所内常設直流電源設備 (3系統目) 本文 比較表

柏崎刈羽 6, 7号炉 (2022.8.23 提出)	女川 2号炉 適合性審査許可後完本 (有毒ガス防護 : 2022年6月1日許可)	女川 2号炉 設置変更許可申請書 ※変更箇所のみ記載	差異理由
	<p>(3) 核燃料物質貯蔵用冷却設備の構造及び冷却能力</p> <p>(ii) 使用済燃料プールの冷却等のための設備</p> <p>使用済燃料プールの冷却機能又は注水機能が喪失し、又は使用済燃料プールからの水の漏えいその他の要因により当該使用済燃料プールの水位が低下した場合において使用済燃料プール内燃料体等を冷却し、放射線を遮蔽し、及び臨界を防止するために必要な重大事故等対処設備を設置及び保管する。</p> <p>使用済燃料プールからの大量の水の漏えいその他の要因により使用済燃料プールの水位が異常に低下した場合において、使用済燃料プール内燃料体等の著しい損傷の進行を緩和し、及び臨界を防止するために必要な重大事故等対処設備を設置及び保管する。</p> <p>使用済燃料プールの冷却等のための設備のうち、使用済燃料プールの冷却機能又は注水機能が喪失し、又は使用済燃料プールからの小規模な水の漏えいその他の要因により使用済燃料プールの水位が低下した場合においても使用済燃料プール内燃料体等を冷却し、放射線を遮蔽し、及び臨界を防止できるよう使用済燃料プールの水位を維持するための設備とし</p>	<p>五 発電用原子炉及びその附属施設の位置、構造及び設備 2号炉に関して記述を以下のとおり変更する。</p> <p>「ニ 核燃料物質の取扱施設及び貯蔵施設の構造及び設備」の記述を以下のとおり変更する。</p> <p>ニ 核燃料物質の取扱施設及び貯蔵施設の構造及び設備 「(3) 核燃料物質貯蔵用冷却設備の構造及び冷却能力」の「(ii) 使用済燃料プールの冷却等のための設備」の記述を以下のとおり変更する。</p> <p>(3) 核燃料物質貯蔵用冷却設備の構造及び冷却能力</p> <p>(ii) 使用済燃料プールの冷却等のための設備</p> <p>使用済燃料プールの冷却機能又は注水機能が喪失し、又は使用済燃料プールからの水の漏えいその他の要因により当該使用済燃料プールの水位が低下した場合において使用済燃料プール内燃料体等を冷却し、放射線を遮蔽し、及び臨界を防止するために必要な重大事故等対処設備を設置及び保管する。</p> <p>使用済燃料プールからの大量の水の漏えいその他の要因により使用済燃料プールの水位が異常に低下した場合において、使用済燃料プール内燃料体等の著しい損傷の進行を緩和し、及び臨界を防止するために必要な重大事故等対処設備を設置及び保管する。</p> <p>使用済燃料プールの冷却等のための設備のうち、使用済燃料プールの冷却

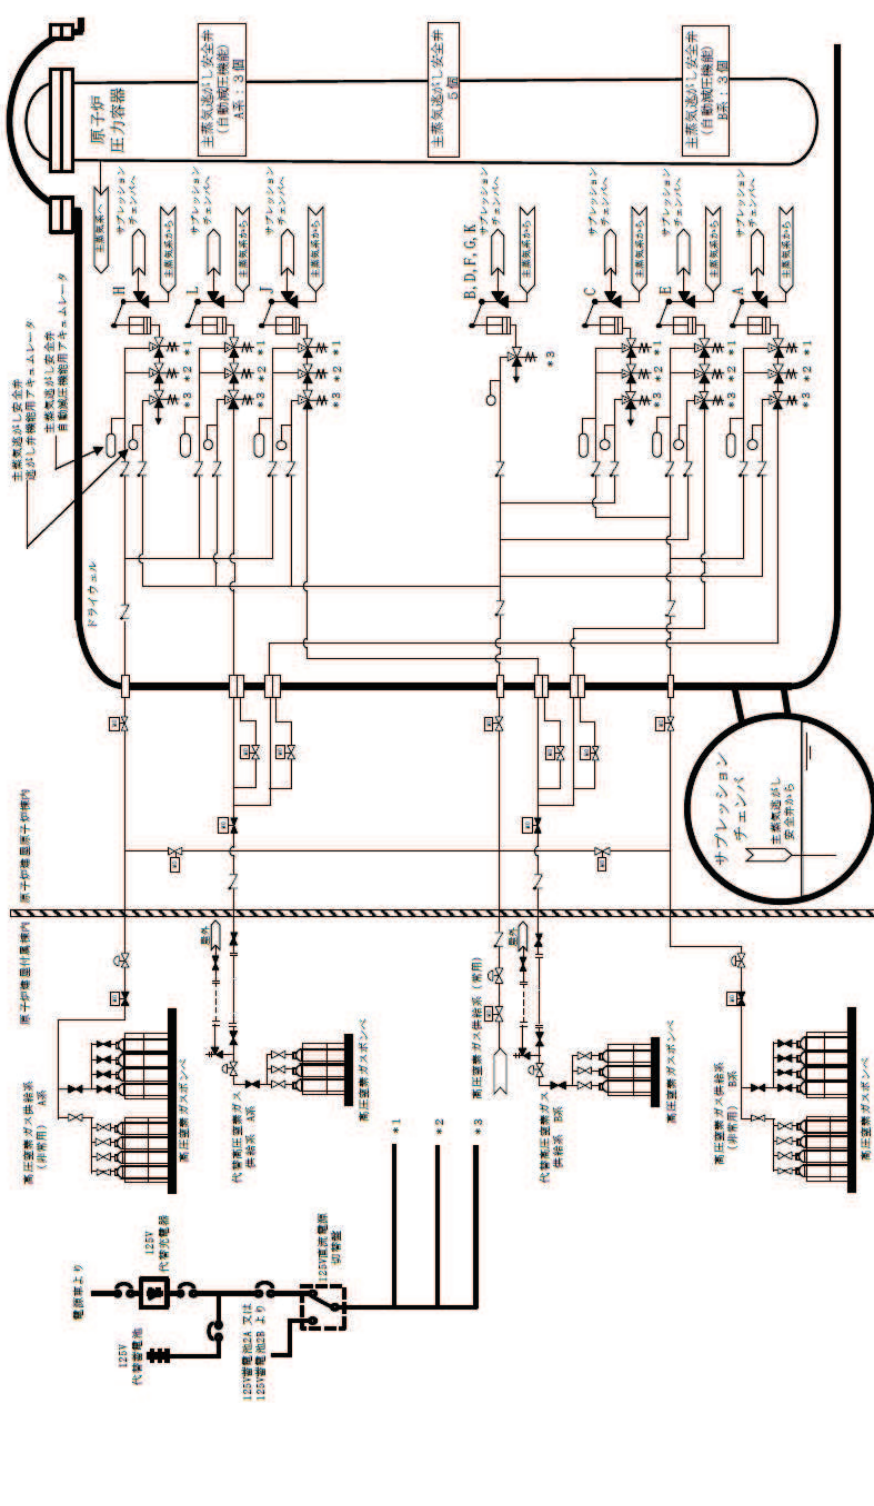
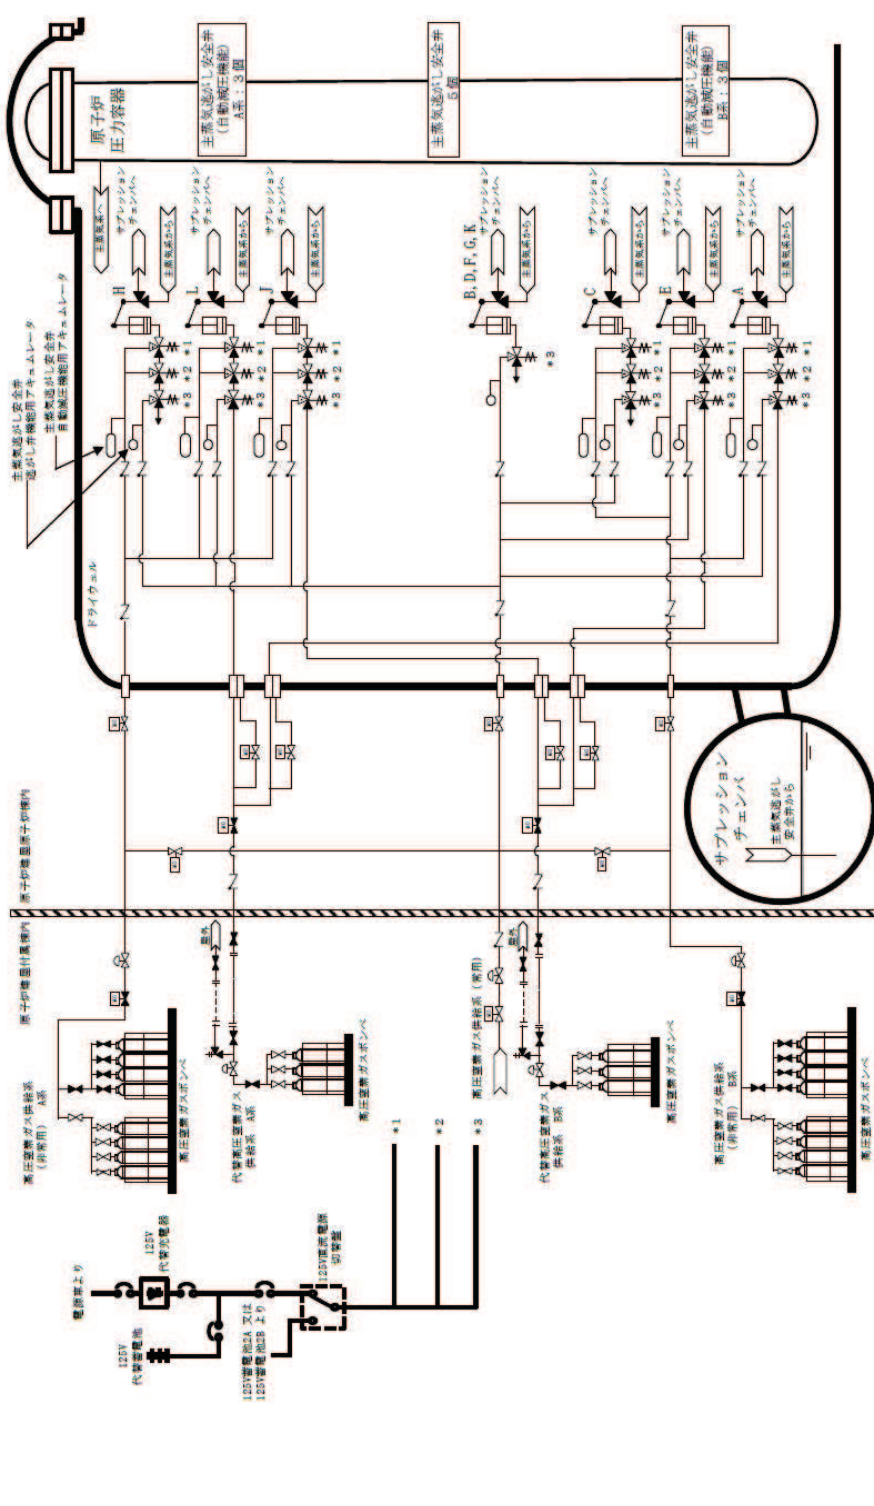
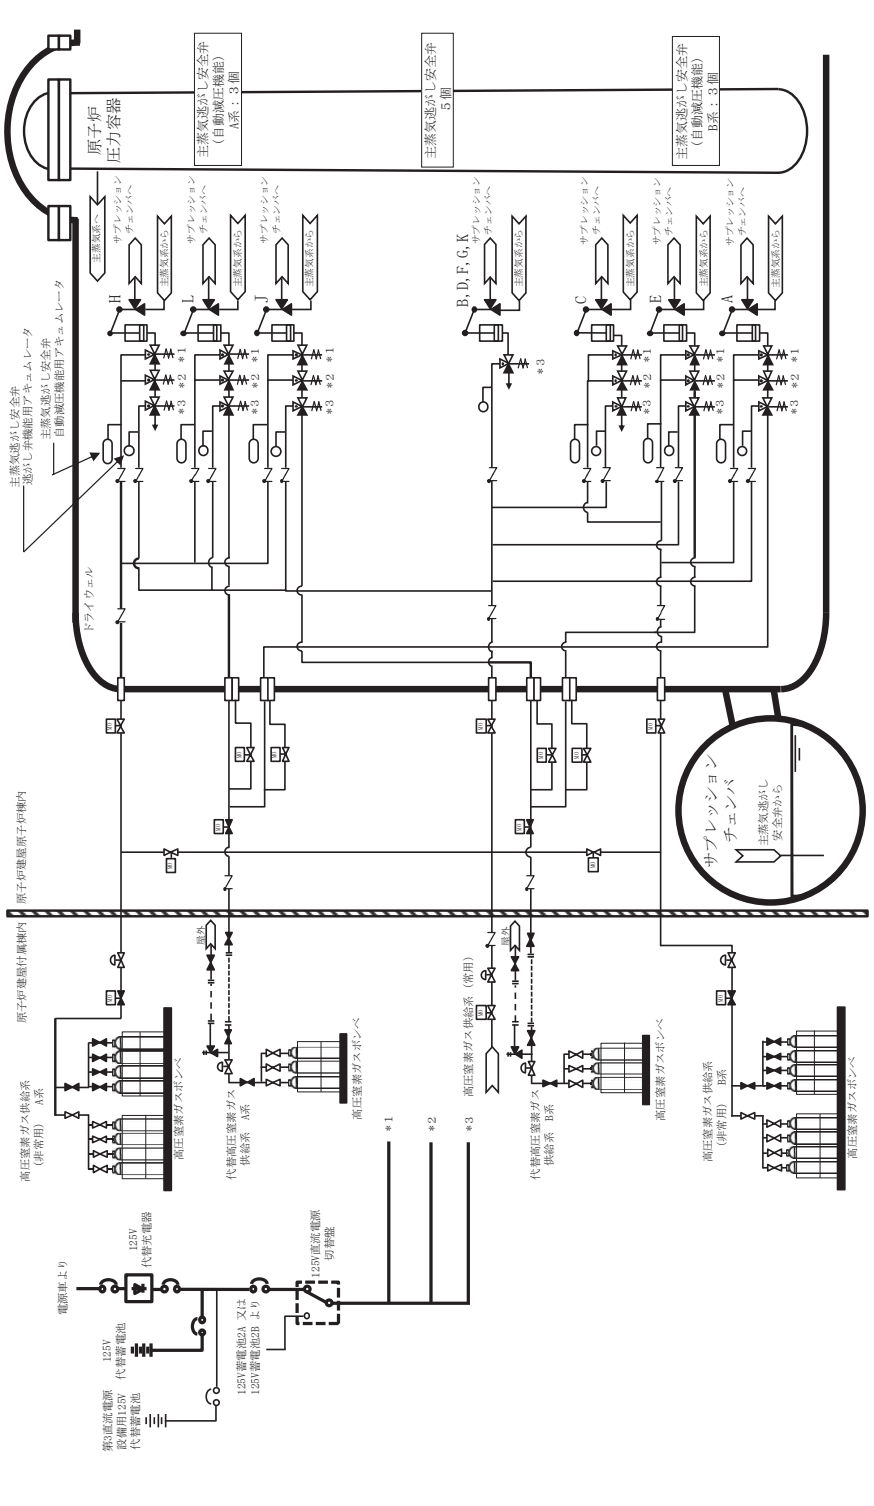
柏崎刈羽 6, 7号炉 (2022. 8. 23 提出)	女川 2号炉 適合性審査許可後完本 (有毒ガス防護 : 2022年6月1日許可)	女川 2号炉 設置変更許可申請書 ※変更箇所のみ記載	差異理由
	<p>これらの多様性及び系統の独立性並びに位置的分散によって, 原子炉補機代替冷却水系は, 設計基準事故対処設備である原子炉補機冷却水系 (原子炉補機冷却海水系を含む。) に対して重大事故等対処設備としての独立性を有する設計とする。</p> <p>電源設備の多様性及び独立性, 位置的分散については「10.2 代替電源設備」にて記載する。</p>	<p>これらの多様性及び系統の独立性並びに位置的分散によって, 原子炉補機代替冷却水系は, 設計基準事故対処設備である原子炉補機冷却水系 (原子炉補機冷却海水系を含む。) に対して重大事故等対処設備としての独立性を有する設計とする。</p> <p>電源設備の多様性及び独立性, 位置的分散については「10.2 代替電源設備」にて記載する。</p> <p>「第 5.5-2 図 原子炉冷却材圧力バウンダリを減圧するための設備系統概要図 (可搬型代替直流電源設備による主蒸気逃がし安全弁機能回復)」, 「第 5.5-3 図 原子炉冷却材圧力バウンダリを減圧するための設備系統概要図 (主蒸気逃がし安全弁用可搬型蓄電池による主蒸気逃がし安全弁機能回復)」を以下のとおり変更する。</p>	<p>表現の差異 ・女川は各項や各章図表の変更箇所を示す前にリード文を入れている。</p>

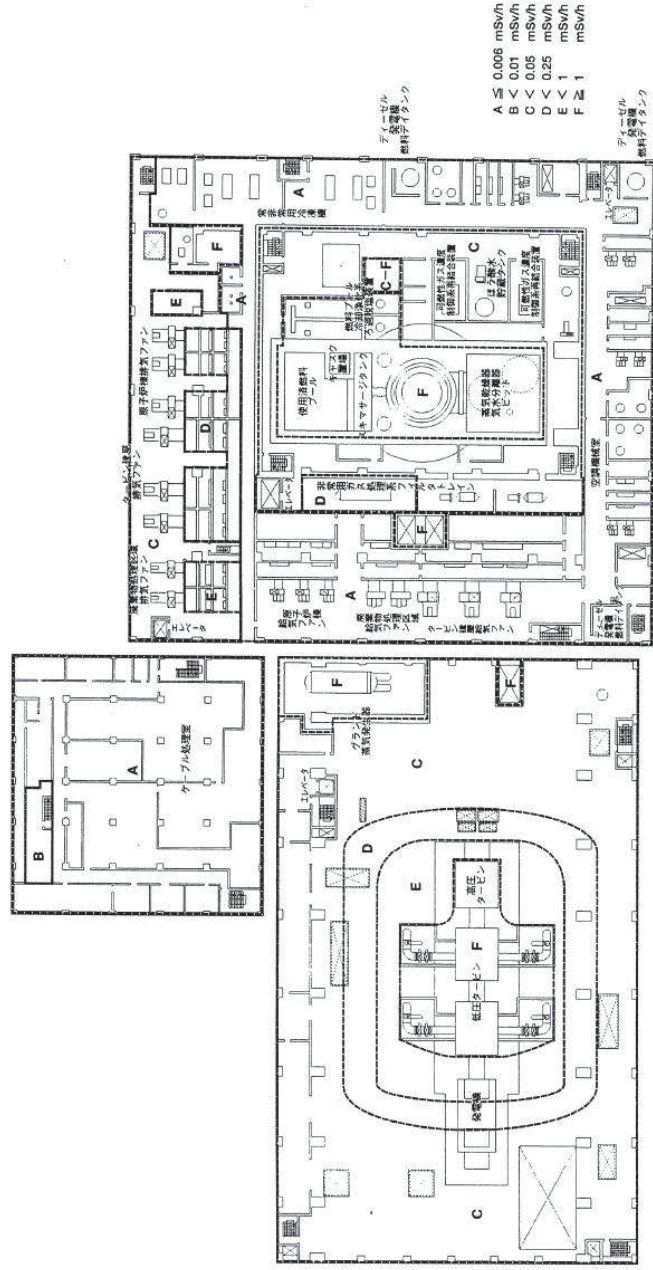
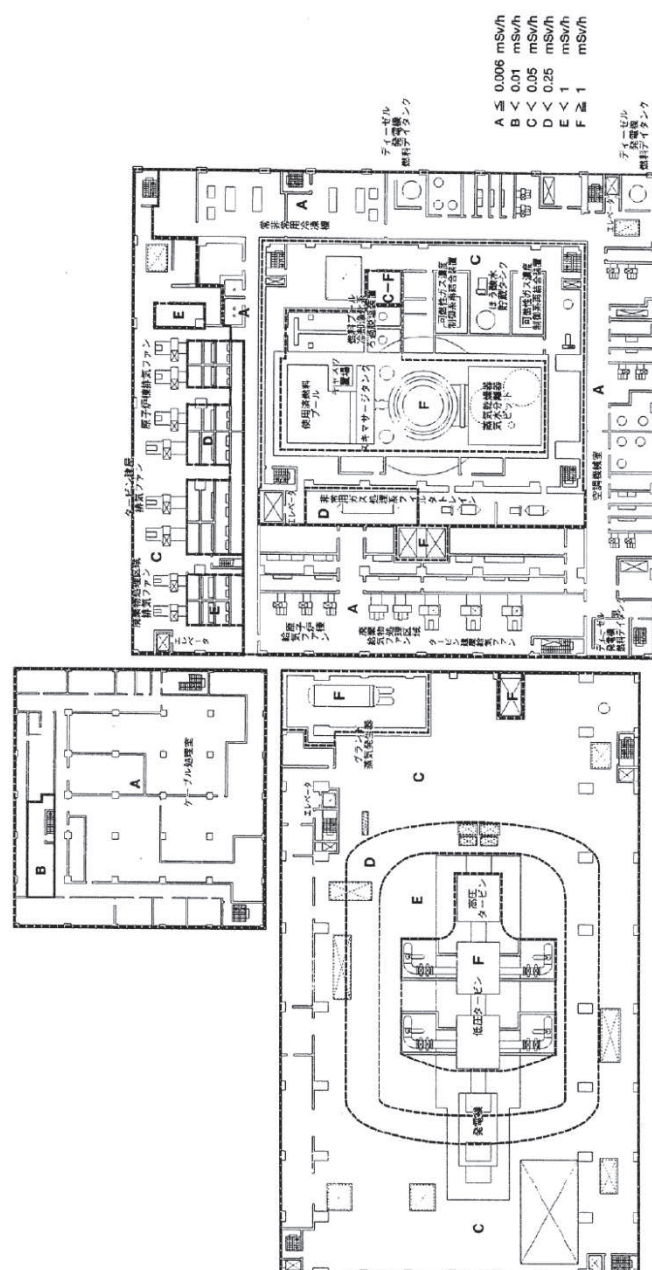
<p>柏崎刈羽 6, 7号炉 (2022. 8. 23 提出)</p>	<p>女川 2号炉 適合性審査許可後完本 (有毒ガス防護: 2022年6月1日許可)</p>	<p>女川 2号炉 設置変更許可申請書 ※変更箇所のみ記載</p>	<p>差異理由</p>
	<p>第 6.4-3 図 計装設備 (重大事故等対処設備) 系統概要図 (3) (計器電源喪失時に使用する設備)</p>	<p>第 6.4-3 図 計装設備 (重大事故等対処設備) 系統概要図 (3) (計器電源喪失時に使用する設備)</p>	<p>設計の差異 ・電源構成の相違。</p>

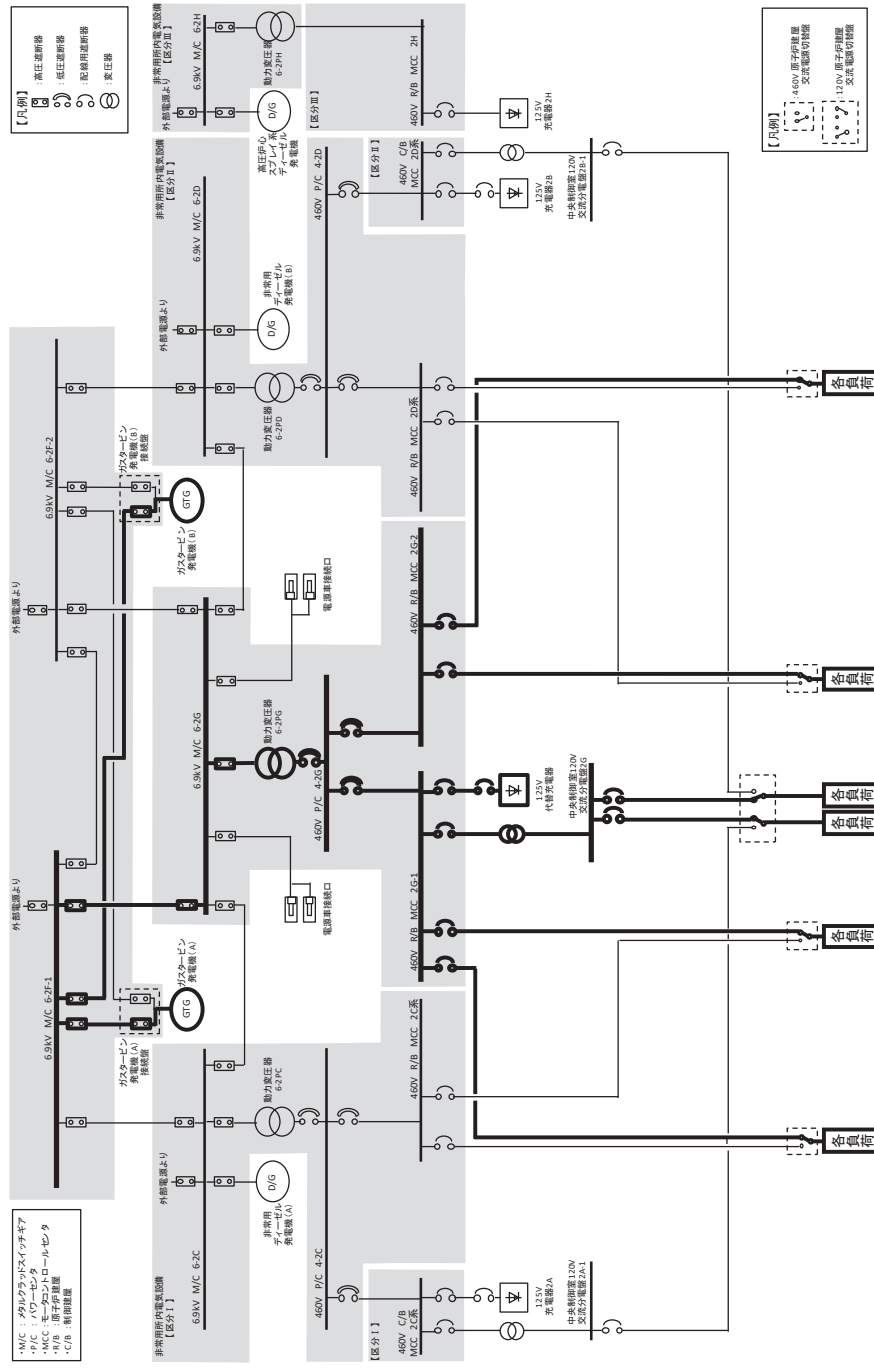
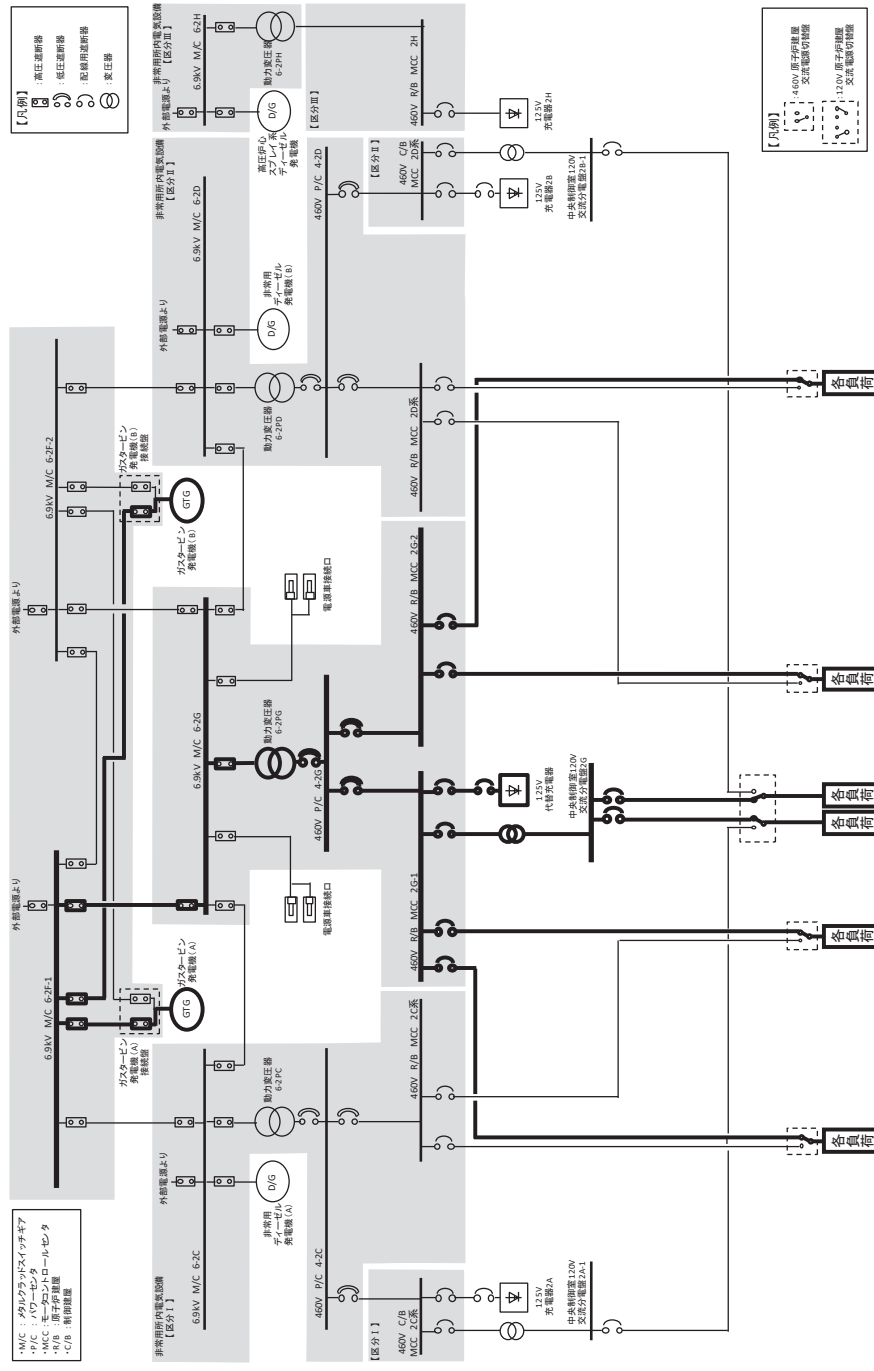
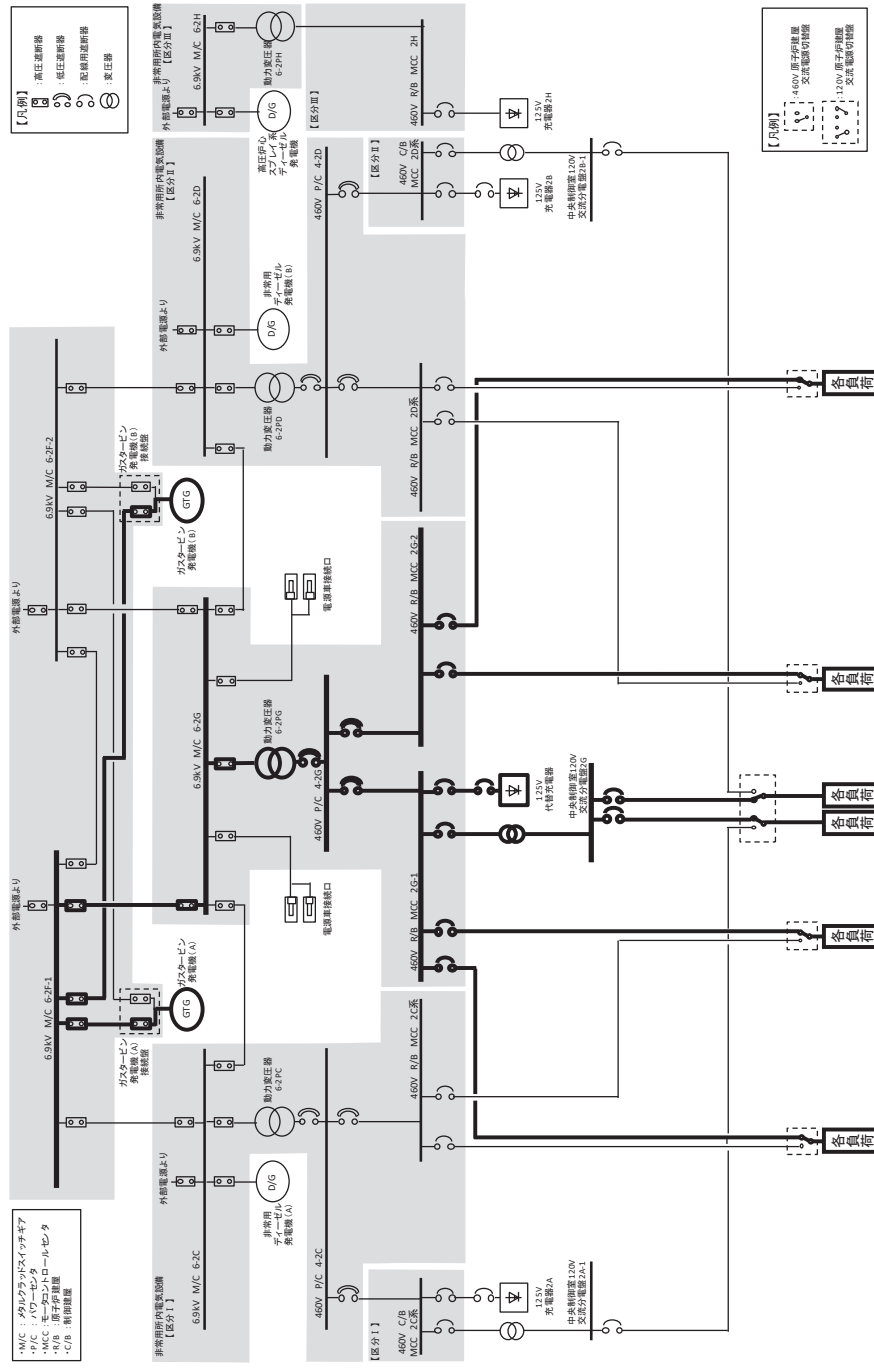
柏崎刈羽 6, 7号炉 (2022. 8. 23 提出)	女川 2号炉 適合性審査許可後完本 (有毒ガス防護 : 2022年6月1日許可)	女川 2号炉 設置変更許可申請書 ※変更箇所のみ記載	差異理由
			設計の差異 ・申請号炉及び電源構成の差異。
